**ASUNTO: ALEGACIONES PROPUESTA DE PROYECTO DE PLAN
HIDROLÓGICO 2022-2027.
CICLO 2022-2027**

A LA CONFEDERACIÓN HIDROGRÁFICA DEL SEGURA

Figura 3-13. Plano de calados para la Rambla de El Albuñón y la Rambla de Miranda. SNCZI

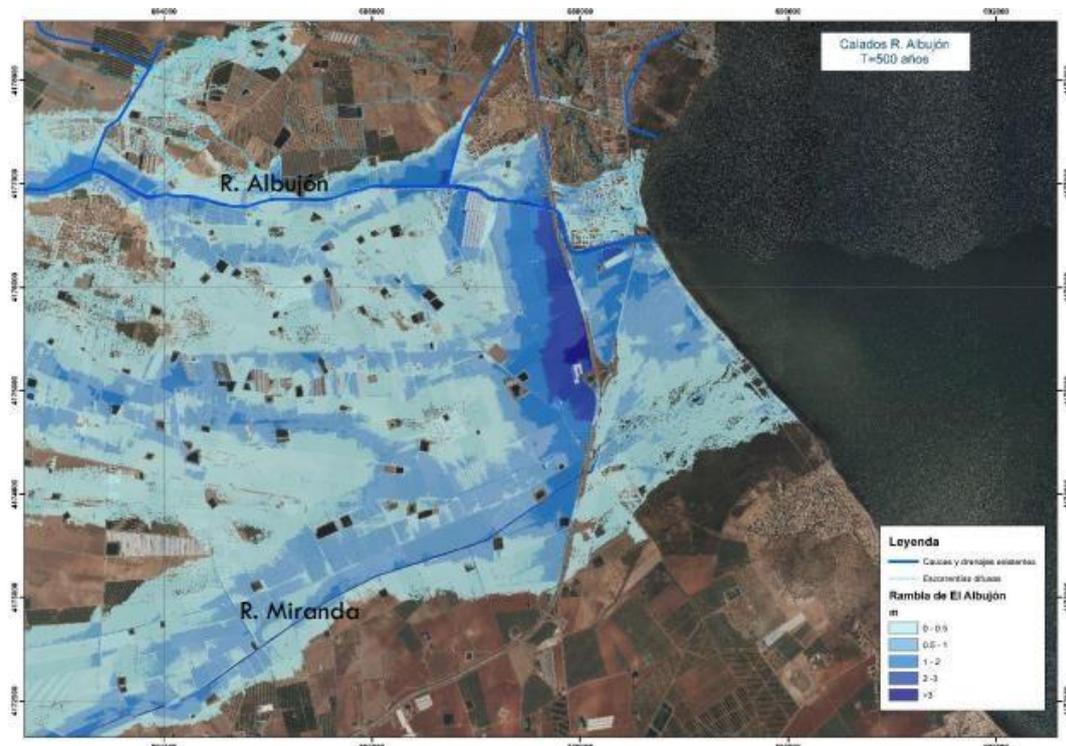
Como puede verse en la imagen anterior, se observa claramente el efecto de retención que genera el talud de la autopista AP7 sobre el flujo desbordado de la Rambla de El Albuñón y la Rambla de Miranda (más al sur). Este efecto de almacenamiento en la zona donde desagua el D7 alcanza calados superiores a los 2 m para el periodo de retorno de 500 años.

Por lo expuesto anteriormente no se alcanza a entender que, en apariencia, no se llegue a contemplar en ninguno de los casos el aumento de la inundabilidad debido al efecto que genera el talud de la AP-7 sobre las viviendas aguas arriba de ésta.
